改善箇所説明図

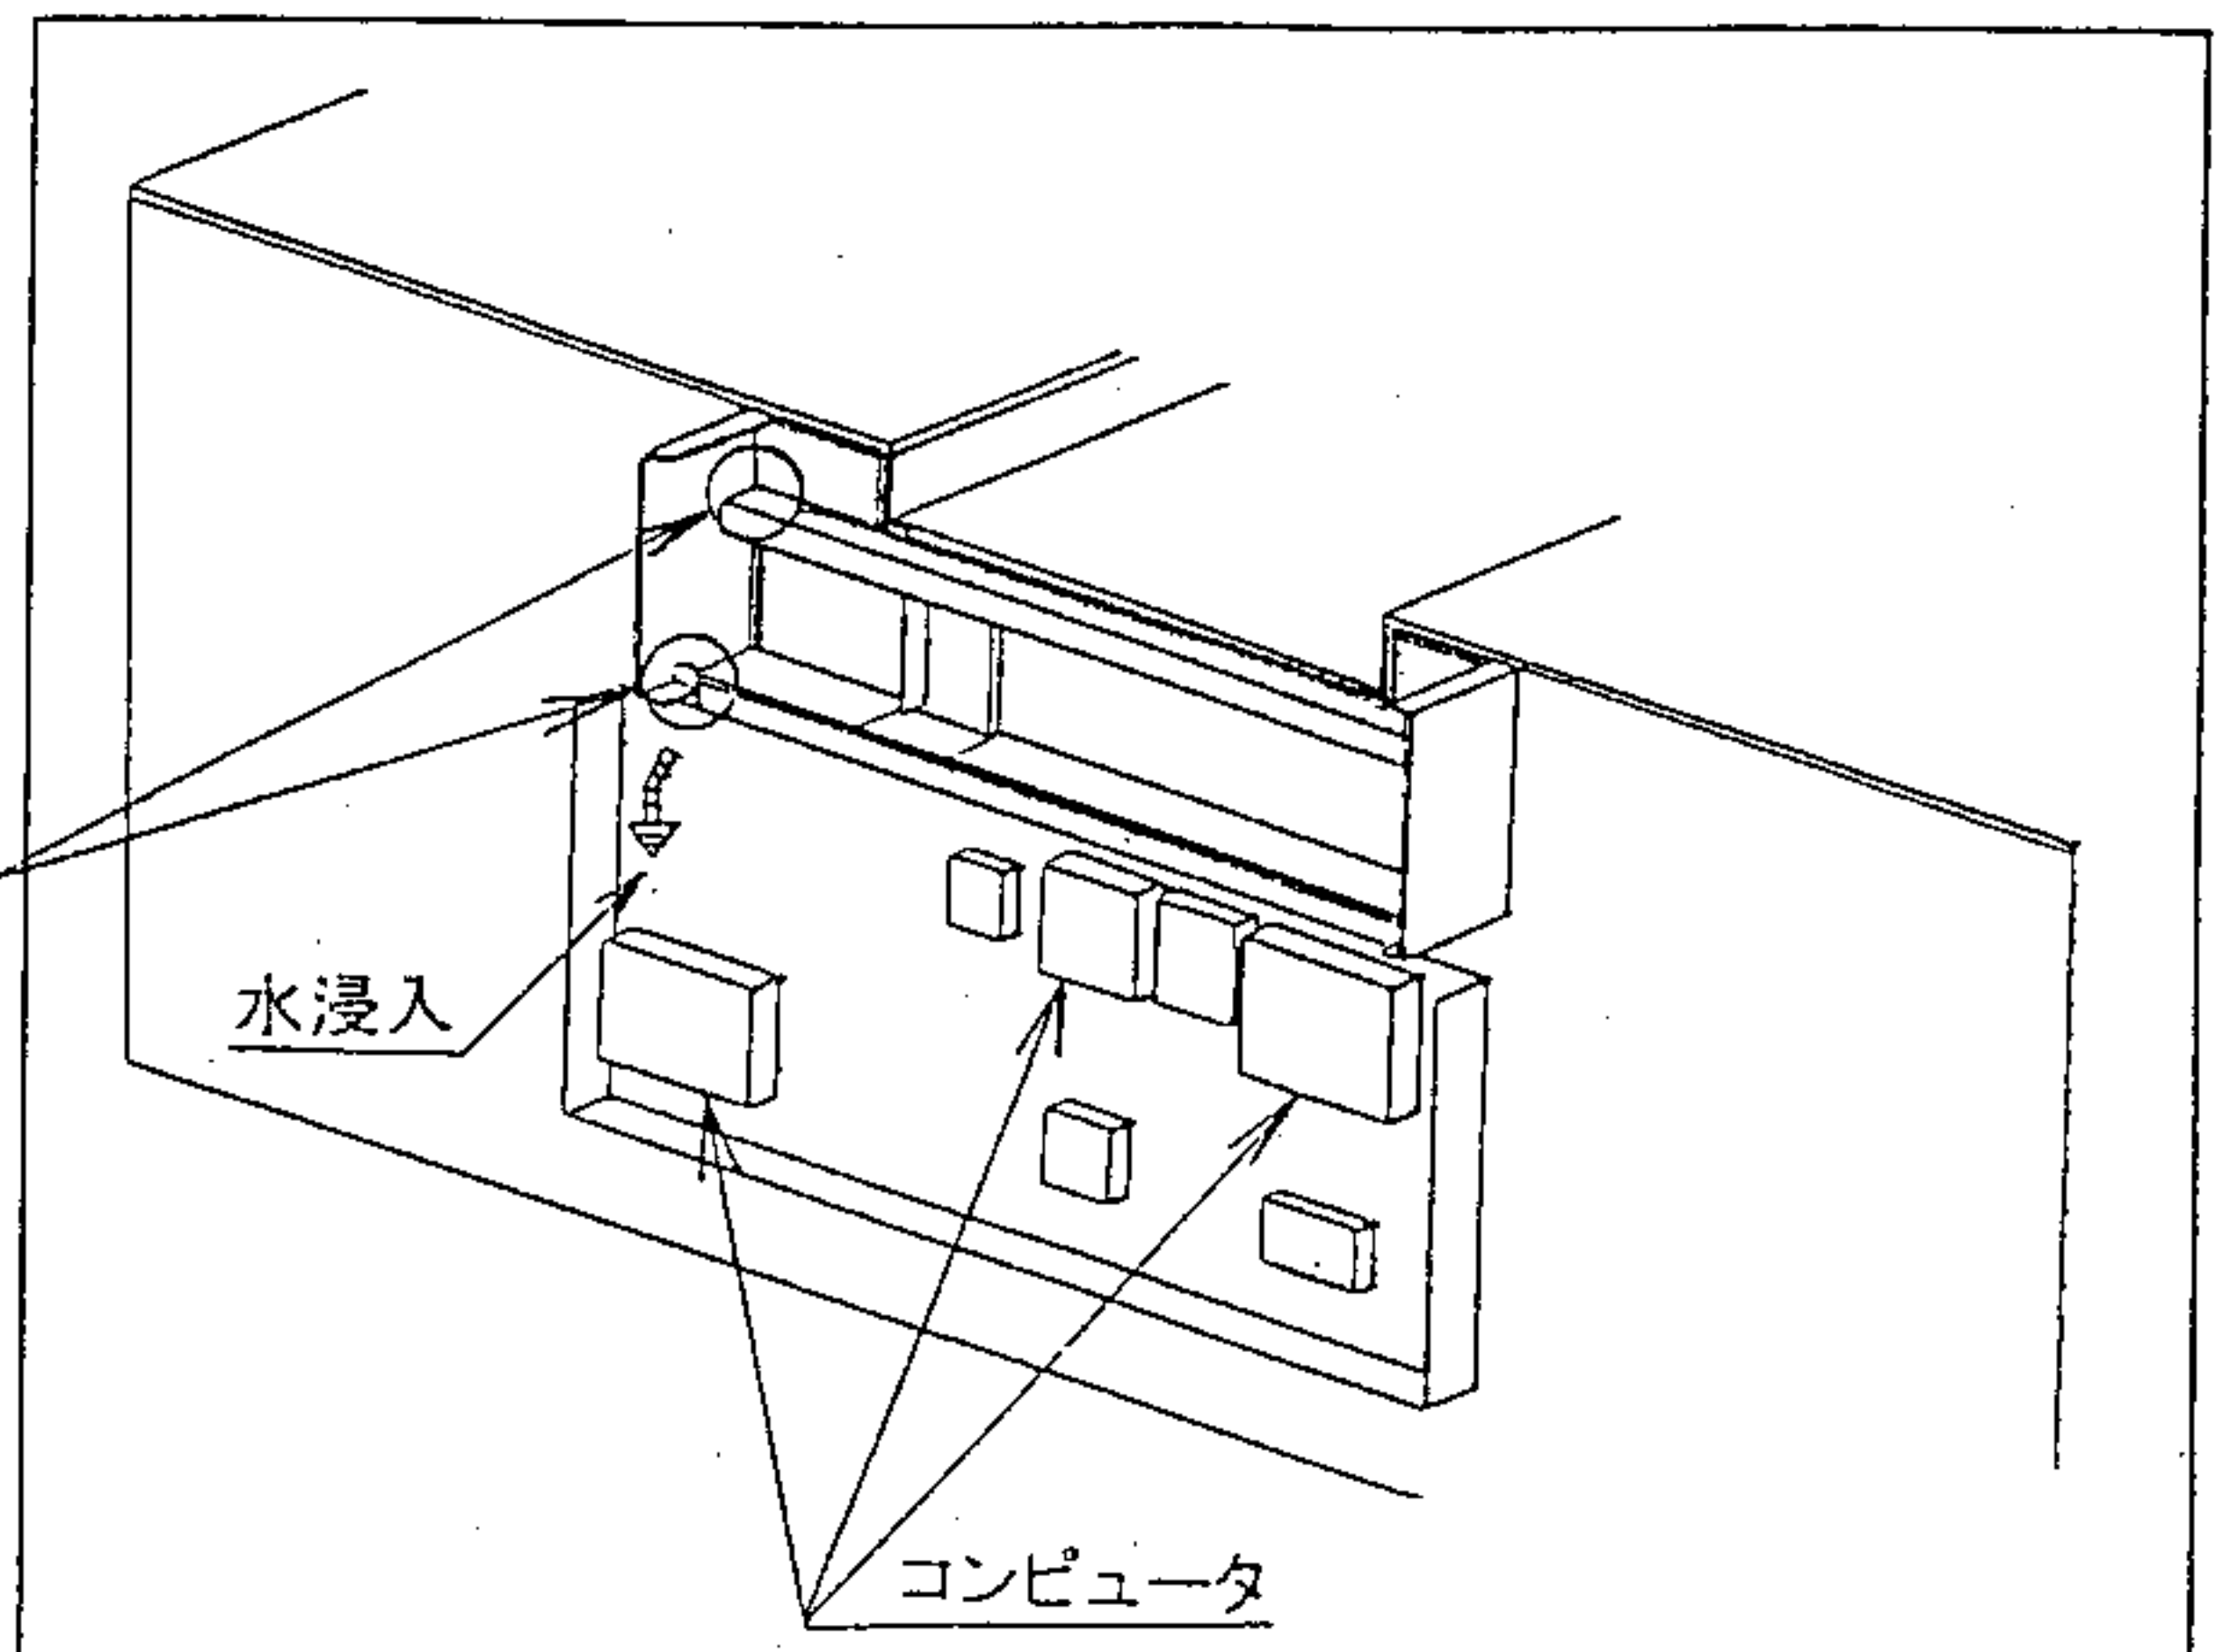
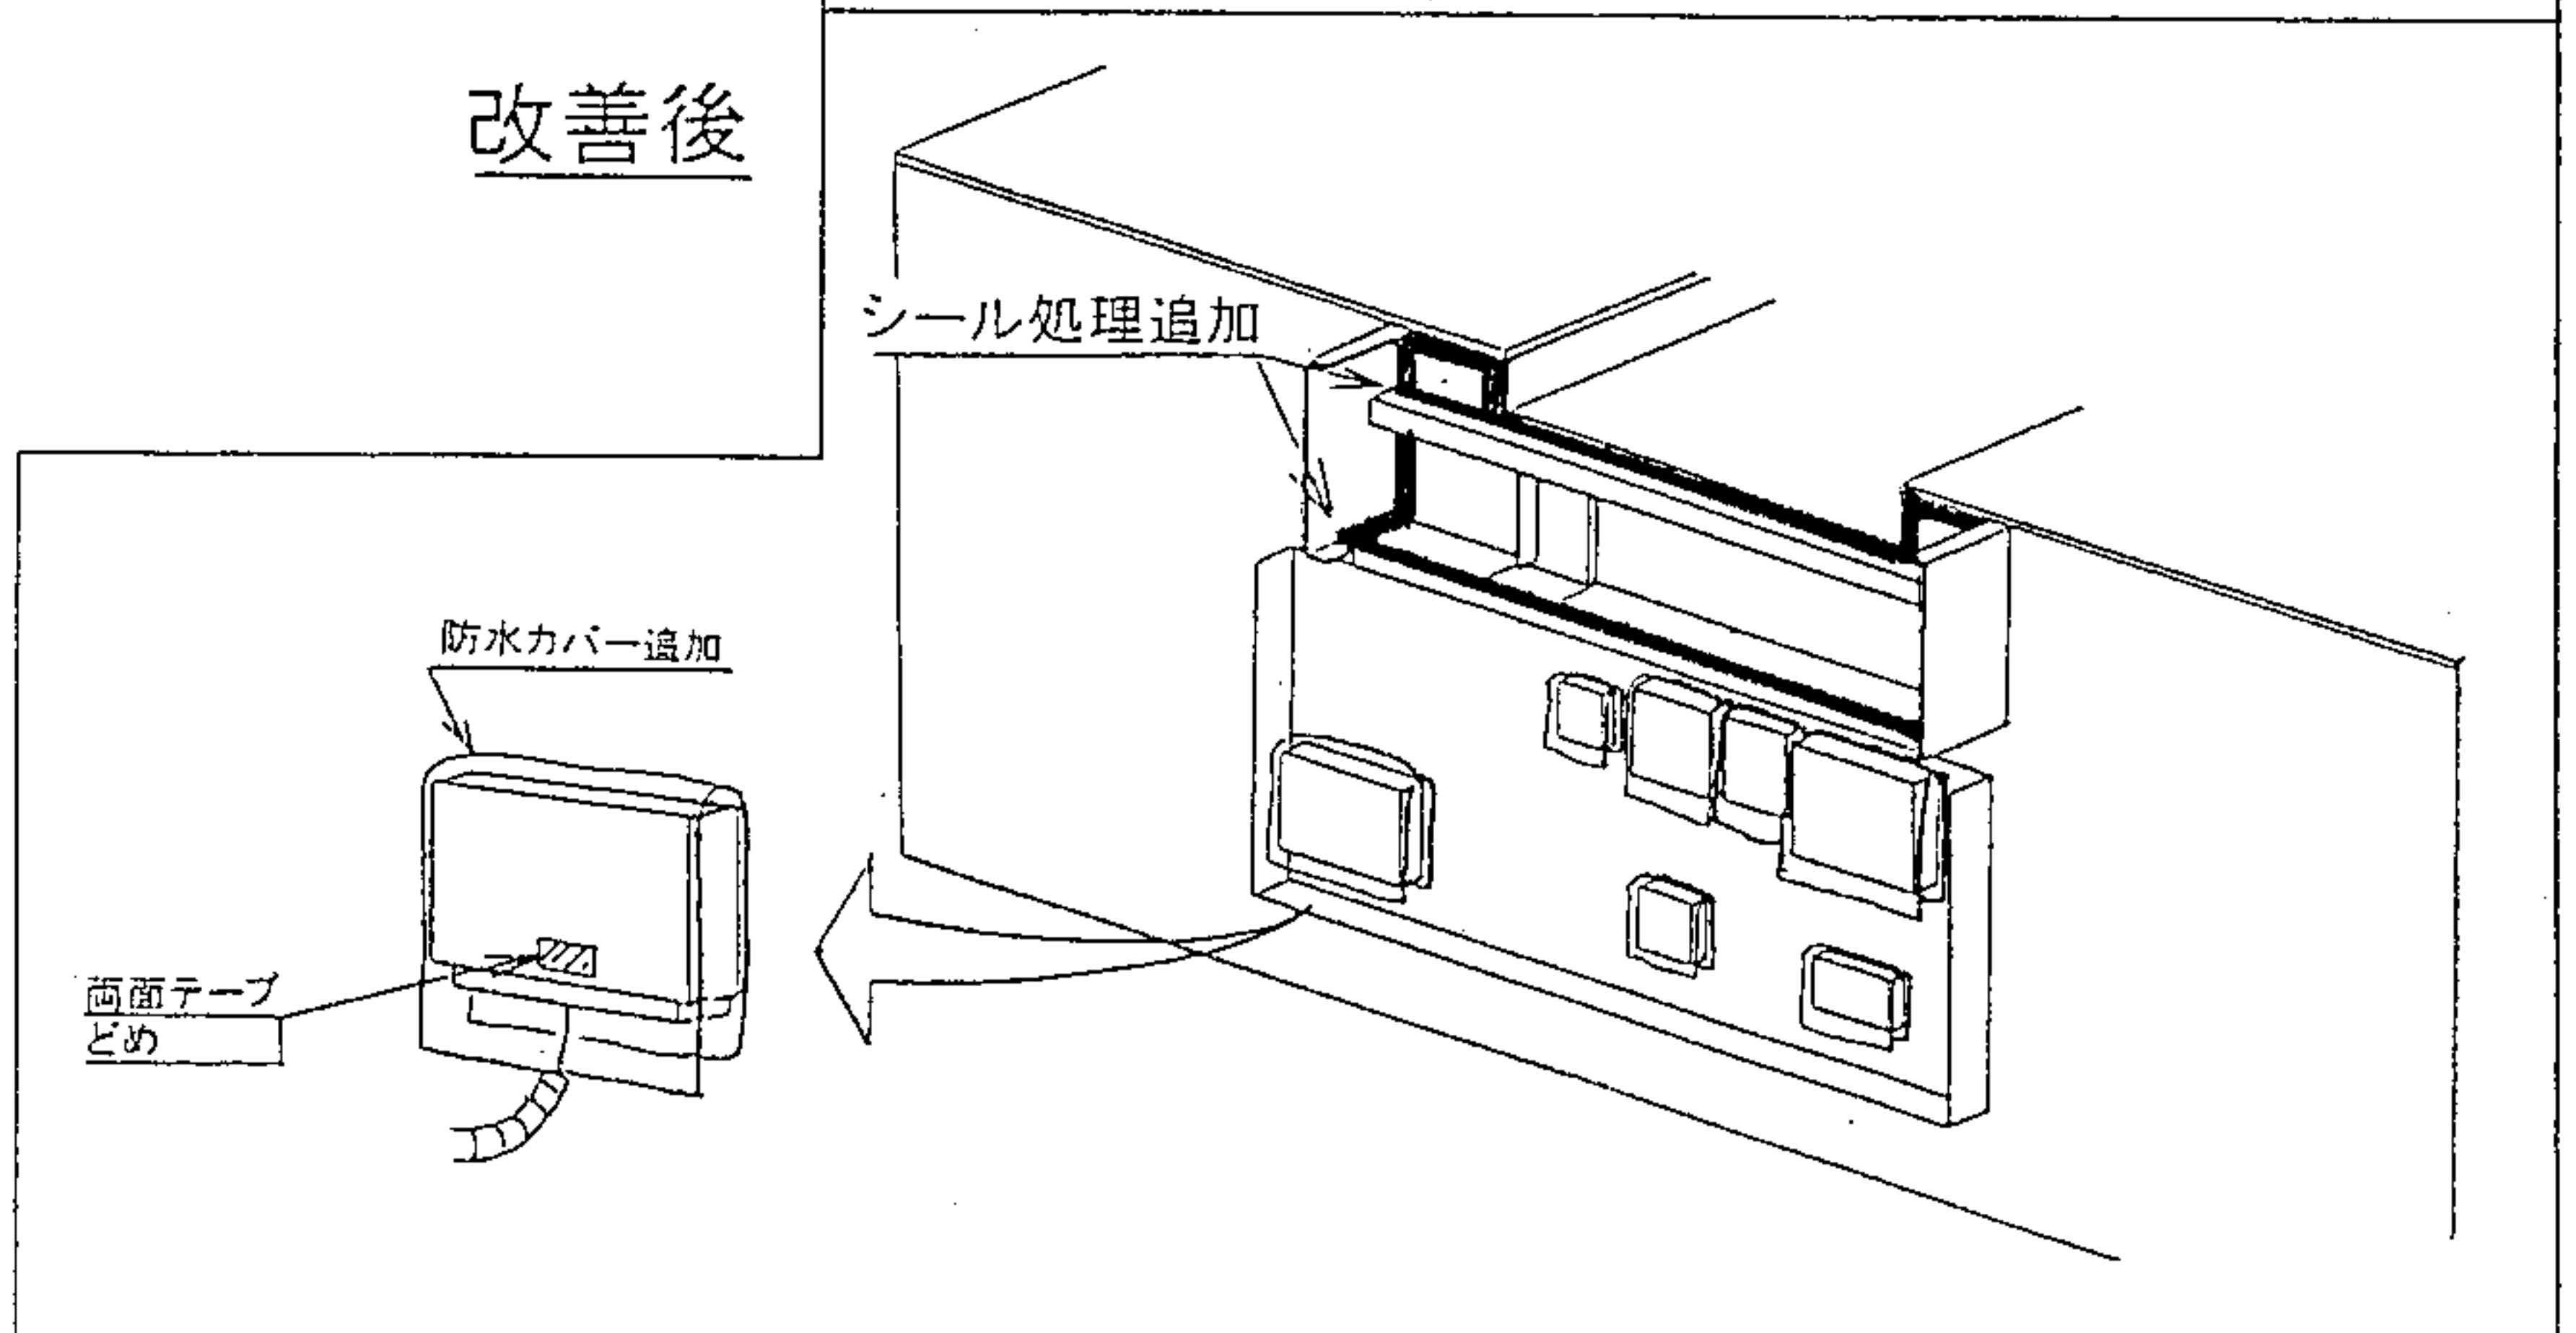
基準不適合発生箇所

大型観光バスの荷物室の防水シールが不十分なため、荷物室内に設置されているエンジン制御用コンピューターが、リアタイヤによって巻き上げられた雨水及び高圧洗車時の洗浄水によって被水し、最悪の場合、コンピューターが誤作動を起こすことにより、エンジンが停止し、再始動が出来なくなるおそれがある。

荷物室の防水シール処理を追加すると共に、コンピューターを防水カバーで覆う。
識別：ネームプレート右上ビスに黄色のペイントを塗布する。
